**Mise en compatibilité du plan local d'urbanisme de
Oissel
avec la déclaration d'utilité publique
du projet de contournement Est de Rouen – Liaison A28-A13
présentée par le Préfet de Région**

**Avis de l'autorité administrative de l'État
compétente en matière d'environnement
sur le dossier présentant la mise en compatibilité du PLU et
comprenant le rapport environnemental**

Accusé réception de l'autorité environnementale : 3 novembre 2015

Figure 1 : Bande EPDUP dédiée au projet de liaison A28-A13
- Source : extrait du dossier (pièce G) -

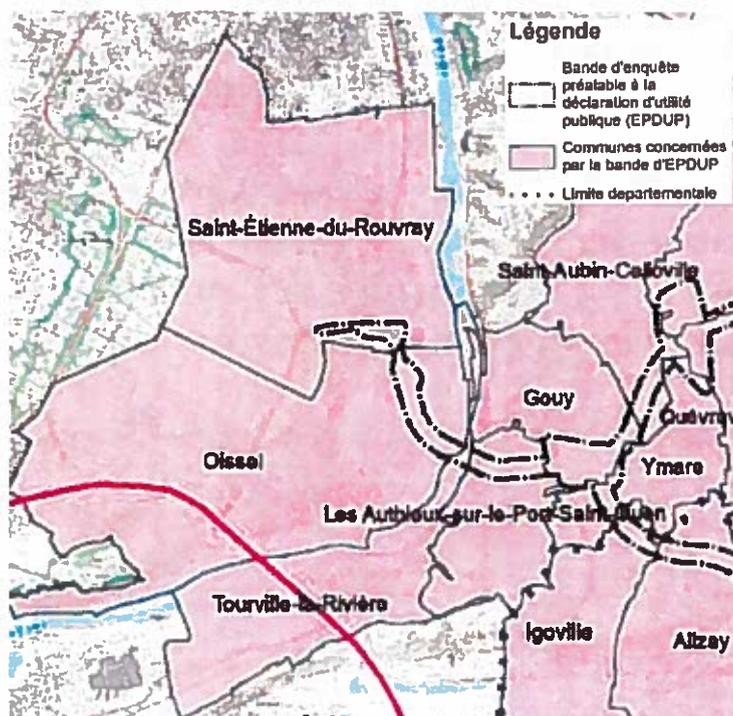
La commune de **Oissel** est concernée par le passage sur son territoire du projet de contournement Est de Rouen visant à relier les autoroutes A 28 et A 13 (Cf figure 2). Afin de rendre possible la construction de cette infrastructure routière, la mise en compatibilité de son plan local d'urbanisme est nécessaire afin de prendre en compte la bande d'enquête préalable à la déclaration d'utilité publique (EPDUP) d'une largeur moyenne de 300 m (Cf figure 1).
